Sabiedrība ar ierobežotu atbildību
“NAUJENES PAKALPOJUMU SERVISS”

Par jautājumiem iepirkumam ident.Nr. NPS 2013/02

Sakarā ar iesniegtajiem jautājumiem iepirkuma „Dzīvojamās mājas Vienības ielā 8, Locikos, Naujenes pagastā, Daugavpils novadā, energoefektivitātes uzlabošanas pasākumi” (ident.Nr.NPS 2013/02) sakarā, sniedzām šādas atbildes:

1.att. Pagraba siltināšanas mezgls

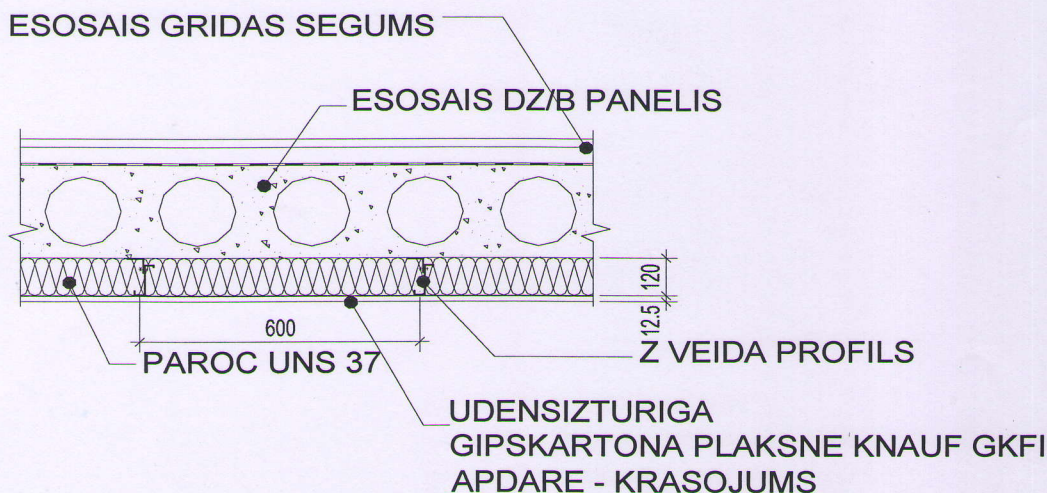
- 1) 1.jautājums : Pēc Jūsu sniegtajām atbildēm uz Pretendentu jautājumiem ir saprotams, ka pagrabs tiek siltināts ar siltumizolāciju, apmests un krāsots. Lūdzam izskatīt citu variantu, kurš pēc mūsu pieredzes un uzskatiem ir piemērotāks un ekonomiskāks (1.att.).

Atbilde: Sakarā ar to, ka dzīvojamās mājas pagrabā ir paaugstināts mitrums, kā arī ņemot vērā iepriekšējo pieredzi dzīvojamo māju pagrabu siltināšanā, ģipskartona plāksnes izmantošana nav pieļaujama. Obligātas prasības pagraba pārseguma siltināšanai izmantojamiem materiāliem ir norādītas konkursa nolikuma pielikumā Nr.1 „Tehniskā specifikācija” apakšsadaļā „Pagrabs”. Pagraba griestu siltināšana ir jāveic ar akmens vati 100 mm. Obligātā prasība akmens vatei ir $\Lambda \leq 0,041 \text{ W/(mK)}$. Prasības akmens vates ražotājam pasūtītājs nav tiesīgs norādīt.
